## REGISTRE PUBLIQUE D'ACCESSIBILITE

### MUSEE D'HISTOIRE ET DE CERAMIQUE

DIAGNOSTIC D'ACCESSIBILITE DES BATIMENTS ERP

MUSEE D'HISTOIRE LOCALE  
27, RUE SAINT-SEBASTIEN  
06 410 BIOT

Obstacle critique n° **D1.1**

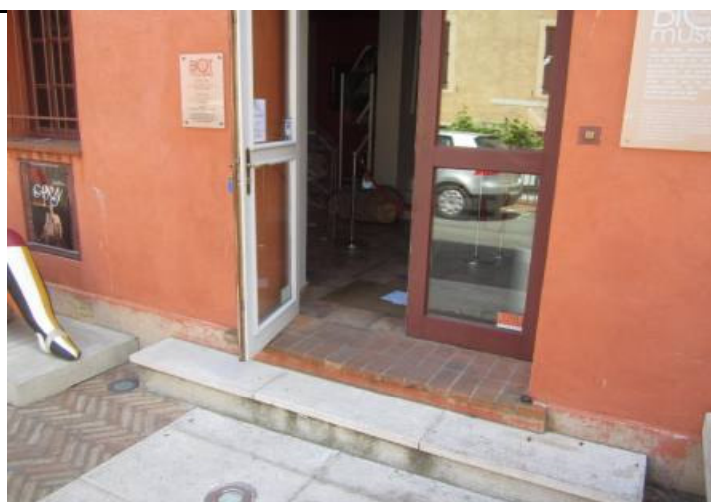
**Seuil de la porte supérieur à 2 cm**

**H = 30 cm**

Fourniture d'une rampe amovible pliable,  
et prévoir une aide à la personne.

**Dérogation nécessaire**  
**Motif : disproportion**

Obstacle critique n° **C1.2**

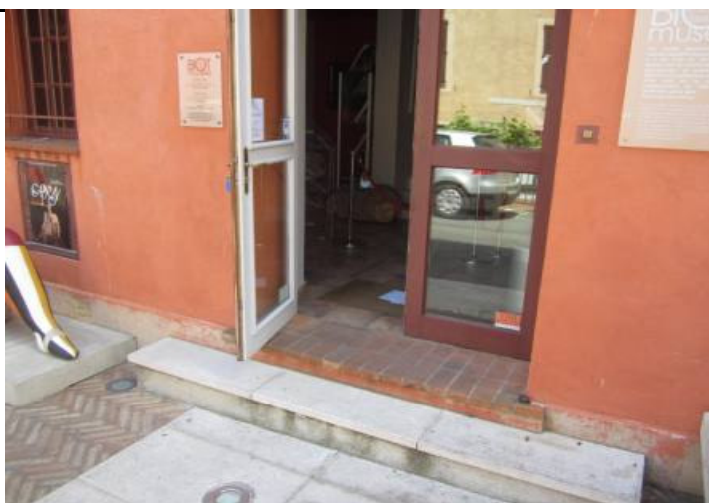
**Largeur de passage inférieure à 77 cm**

**L = 70 cm**

Ouvrir le deuxième battant avec une aide à la personne.  
Voir D1.1.

Obstacle critique n° **C3.2**

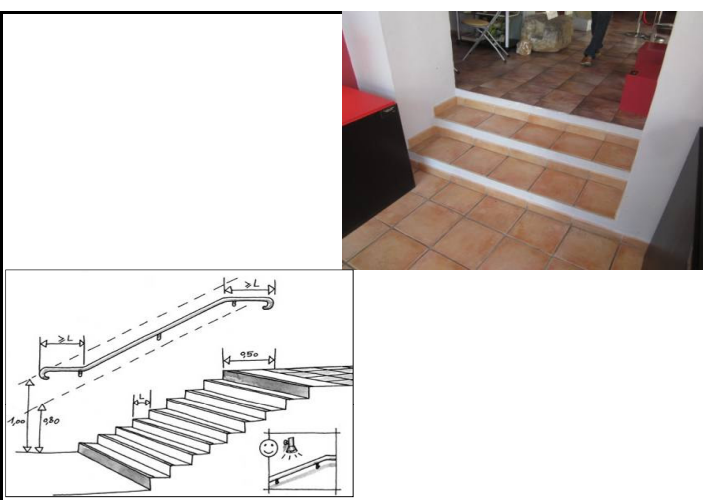
**Sécurisation des marches absente et/ou non conforme**

**Principe**  
Modifier et/ou compléter la signalisation et/ou les équipements selon le tableau ci-dessous.  
NB :

- Bande podotactile posée en amont de la volée de marches descendantes, à 50cm du premier nez.
- Nez de marches contrastés, sans débord excessif et antidérapants
- 1ère et dernière contremarches contrastées
- Main courante continue, facilement préhensible, contrastée et dépassant d'une longueur de marche.
